# **PLAN ESPECIAL DE INFRAESTRUCTURAS PEI-PFOT-201 REFERENTE A LAS PLANTAS SOLARES FOTOVOLTAICAS CAMARETA SOLAR Y CORNAMUSA SOLAR**

**ESTUDIO AMBIENTAL ESTRATÉGICO MODIFICADO (ART. 23 DE LA LEY 21/2013)**

**TÉRMINOS MUNICIPALES DE ANCHUELO Y VILLALBILLA**

**ENERO 2024**

Figura 3. Comparativa de la implantación de la PFV Camareta Solar entre la versión inicial (arriba) y final (abajo) del PEI. Fuente: RH Estudio.

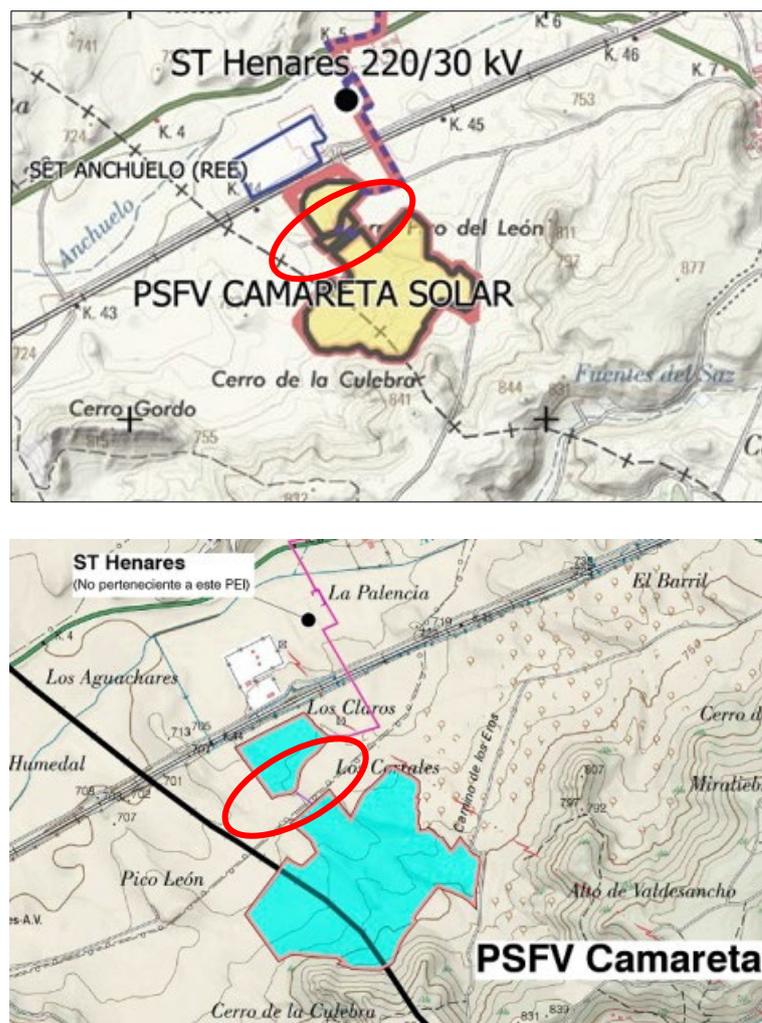
1. **PFV Camareta Solar:** en relación con la versión inicial del Plan se ha reducido el ámbito de implantación de esta PFV en 0,76 Ha.

El motivo de este ajuste ha sido la redistribución de módulos fotovoltaicos por razones de funcionalidad cuya consecuencia ha sido la redefinición de vallados con reducción de superficie:

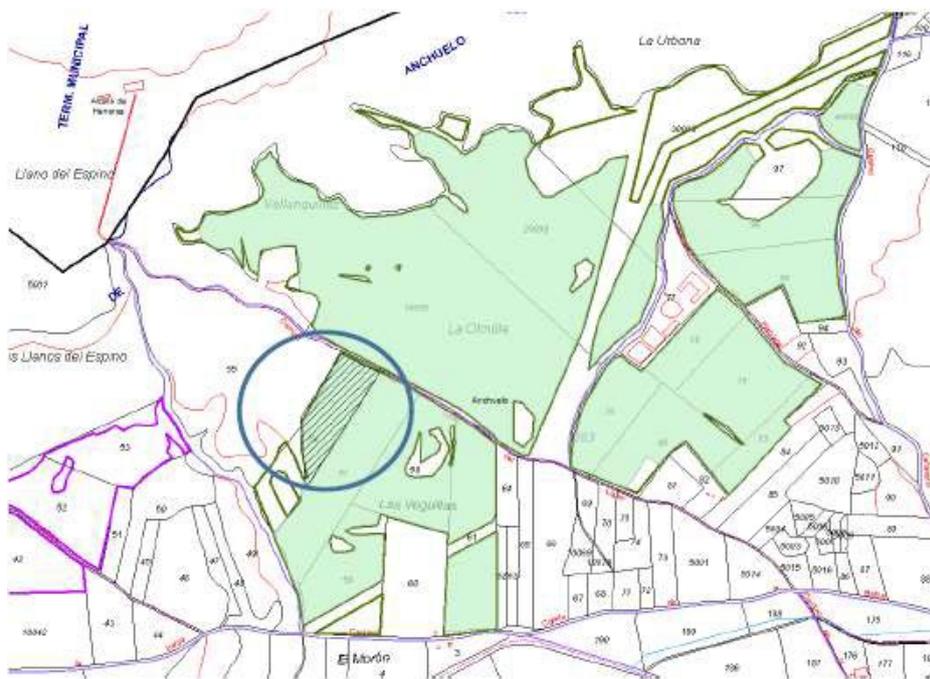
- En relación con la versión inicial del Plan, se ha redefinido el vallado evitando afectar a la parcela nº 56 del polígono 3 de Anchuelo.

El motivo de este ajuste ha sido incrementar la distancia del vallado a una plataforma existente de nidificación del águila real, como respuesta al segundo informe emitido por de la D.G. de Biodiversidad y Recursos Naturales, de fecha 29 de junio de 2022, que recoge lo siguiente:

**“Se concluye que, por todo lo anteriormente expuesto, el promotor debe restringir la afección a la avifauna en esta zona, mediante el cumplimiento de alguna de las siguientes opciones:**

Figura 4. Comparativa de la implantación de la PFV Cornamusa Solar entre la versión inicial (arriba) y final (abajo) del PEI. Fuente: RH Estudio.

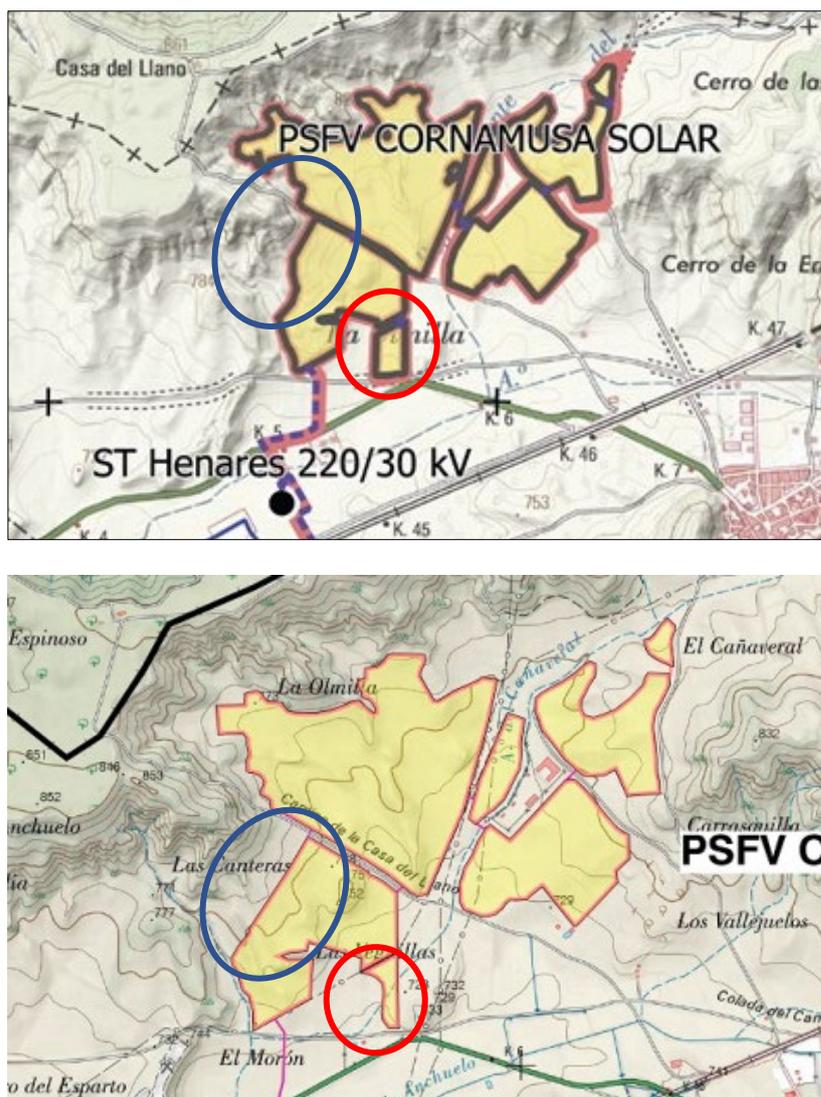
- Además de la modificación anterior, en la implantación de la versión final del PEI, se ha redefinido el vallado de uno de los recintos al sur de la PFV.

El motivo de este ajuste ha sido evitar afectar a Suelo No Urbanizable Especialmente Protegido por su interés agrario y forestal, según el planeamiento urbanístico en Anchuelo, dando así respuesta al informe de la D.G. de Urbanismo y también al informe del Área de Vías Pecuarias recibido durante el trámite de información pública, tras la aprobación inicial del PEI.

Figura 5. Comparativa de la implantación de la LSMT de 30 kV entre la versión inicial y final del PEI. Fuente: RH Estudio.

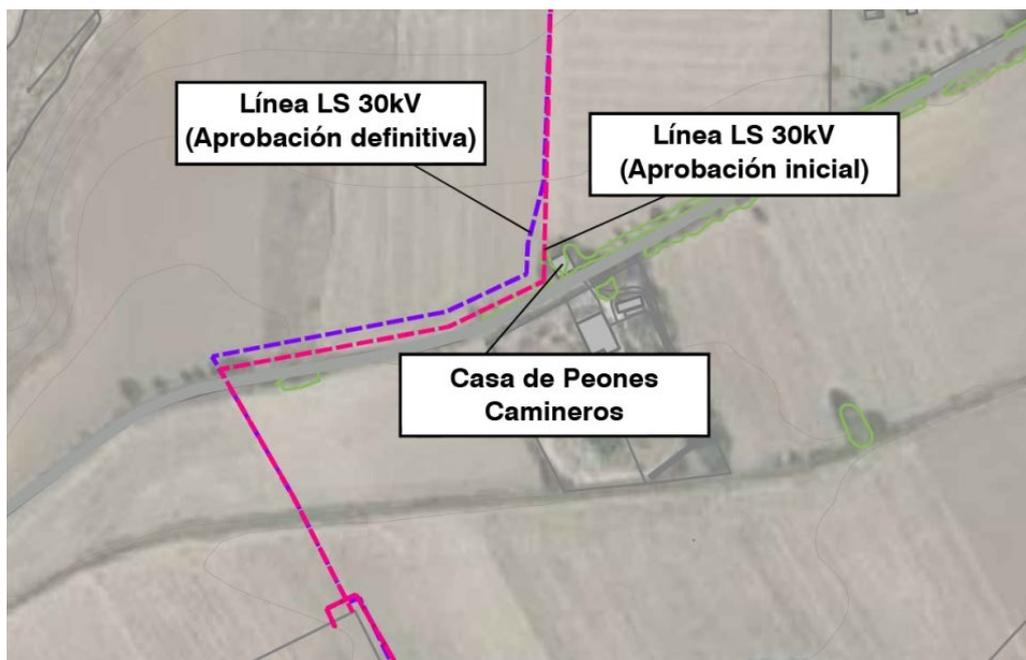
3. **Línea soterrada de media tensión exterior a recintos de vallado:** desplazamiento de la zanja de la infraestructura de evacuación en 30 kV unos 10 m.

El motivo de este ajuste ha sido evitar afectar al bien inventariado “Casa de peones camineros”, dando así respuesta al Informe Final de la intervención de fecha 16 de noviembre de 2022 de la D.G. de Patrimonio Cultural, en el que se solicitaba lo siguiente:

*“CM/012/0048 CASA DE PEONES CAMINEROS. Se deberá desplazar la zanja de evacuación a su paso por el bien inventariado dejando un área de amortiguamiento mínimo de 10 metros. Deberá quedar debidamente balizado y señalizado en los planos de obra para evitar que en su ámbito se ubique cualquier instalación de carácter temporal o camino de servicio”.*

Figura 6. Comparación entre la propuesta inicial y la propuesta final de las PFV Camareta Solar y Cornamusa Solar y su infraestructura de evacuación. Fuente: elaboración propia.

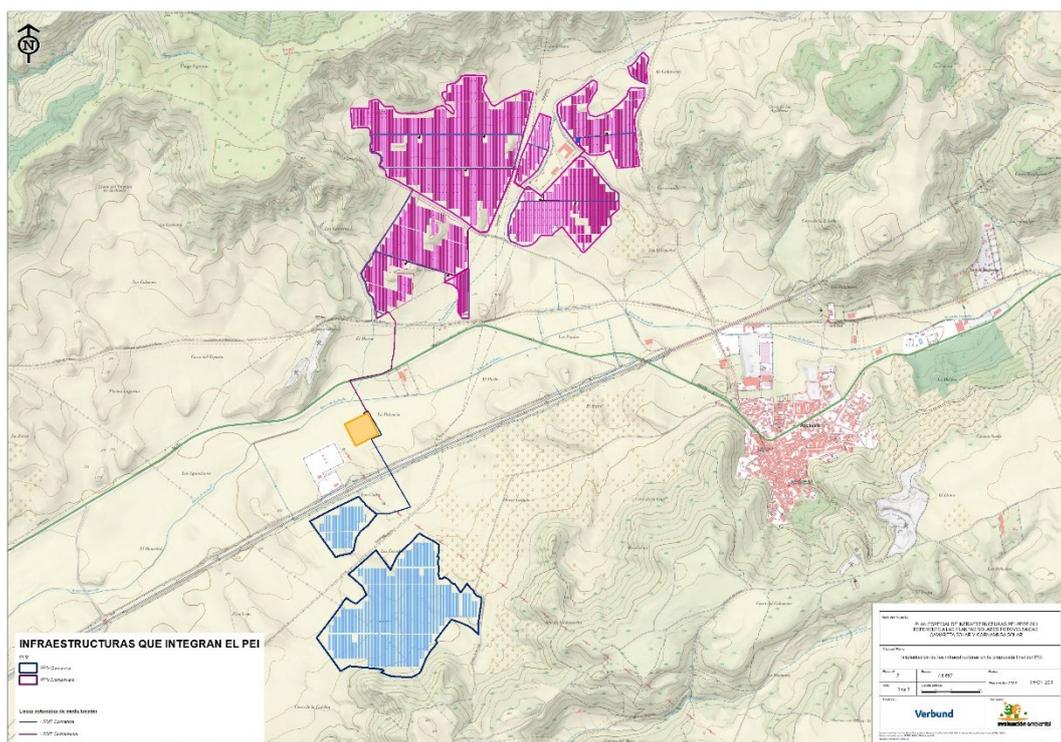
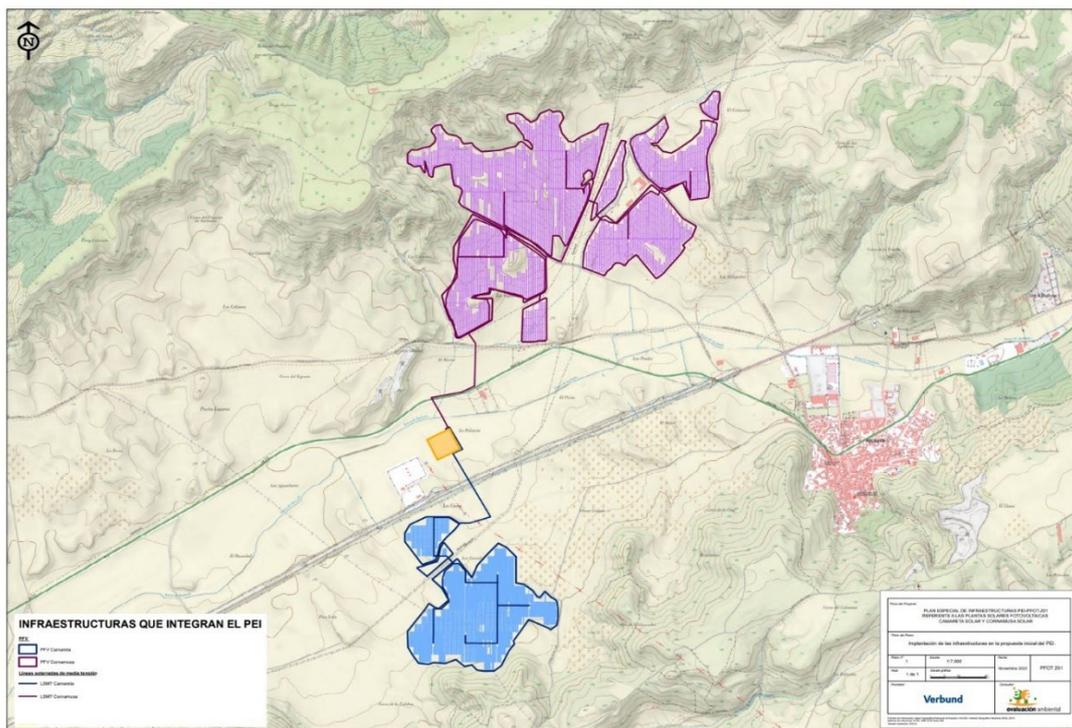
Una vez analizados los ajustes llevados a cabo en las infraestructuras, en la figura siguiente se muestra una comparativa de la implantación entre la versión inicial y final del PEI:

Figura 14. Disminución de la afectación de HIC prioritario entre la implantación inicial (figura superior) y final (figura inferior) del PEI. Fuente: elaboración propia.

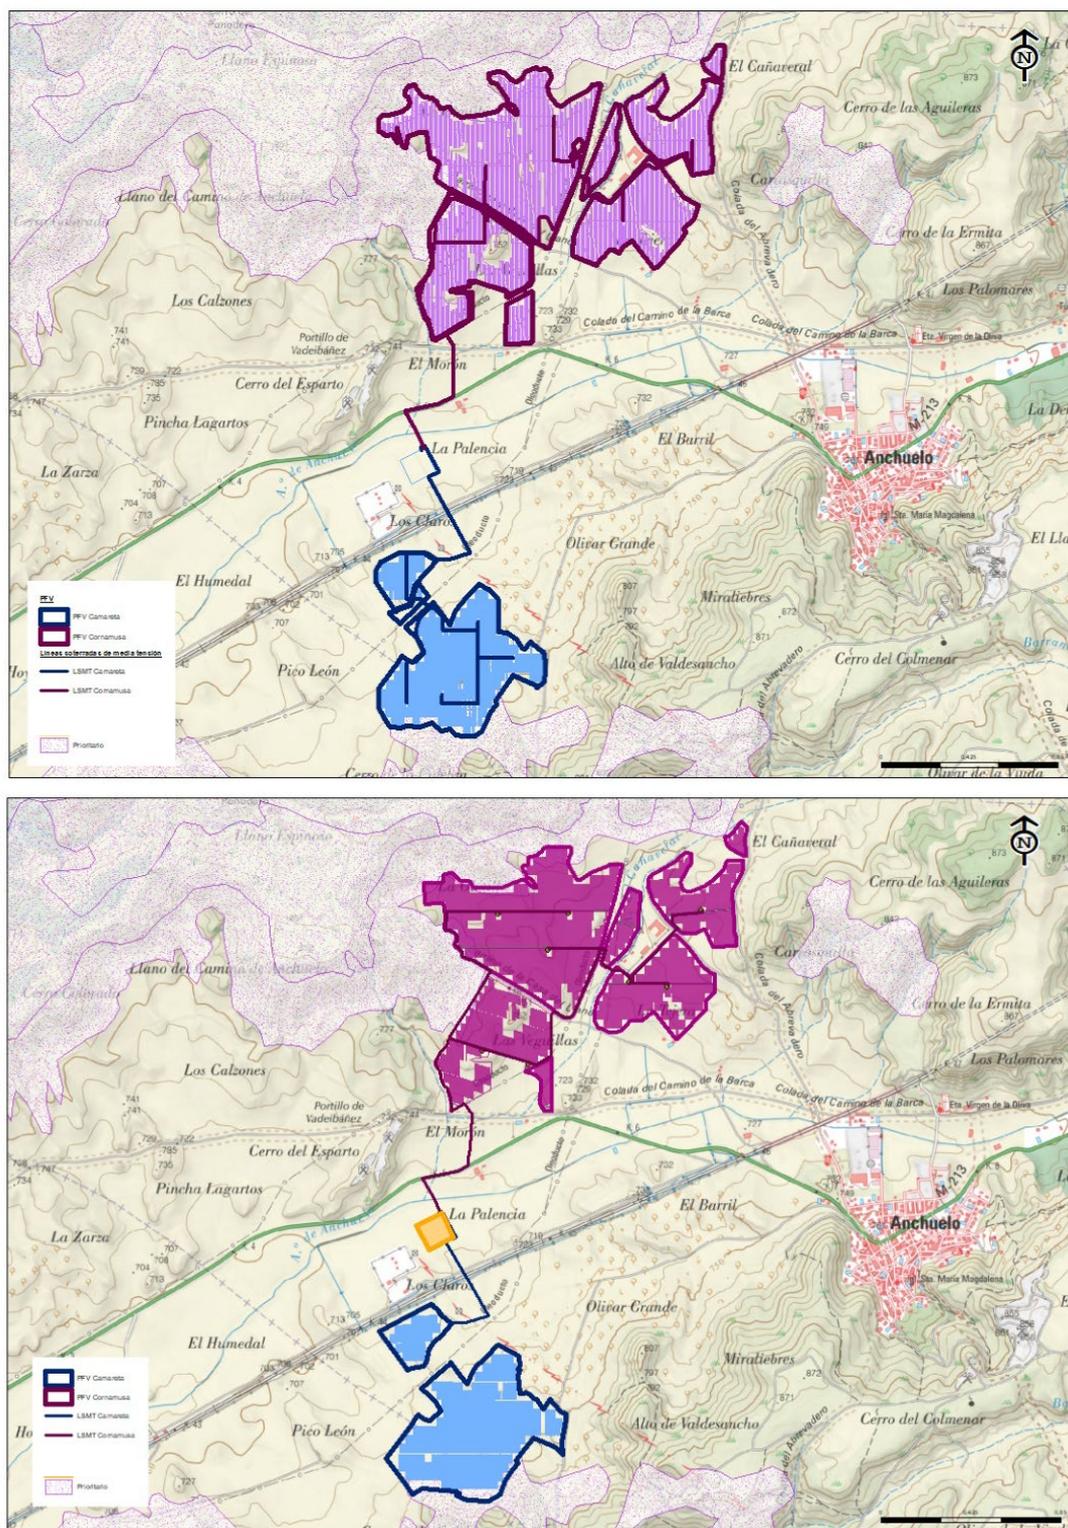
La disminución del perímetro de vallado deja fuera varias de las teselas afectadas inicialmente por la implantación de la PFV Cornamusa Solar en la versión inicial del PEI. Esta disminución también implica una menor afección a la zona delimitada como HIC prioritario 6220\*, disminuyendo la extensión de terreno delimitado con la figura de protección que se ubica dentro del vallado de la planta tal y como se muestra en la figura siguiente, si bien tal y como se demostró en la documentación aportada en la aprobación inicial, la extensión de los HIC cartografiados no se corresponde con la situación real del terreno, tal y como se ha podido comprobar a través de ortofotos y trabajo de campo.

De este modo, se considera que la afectación a los HIC sería menor que la asociada a la implantación de las PFV según la versión inicial del PEI, pasando de **compatible-moderado** en la fase de construcción a **compatible**, sin que esto altere la valoración global del apartado Vegetación, flora e HIC.
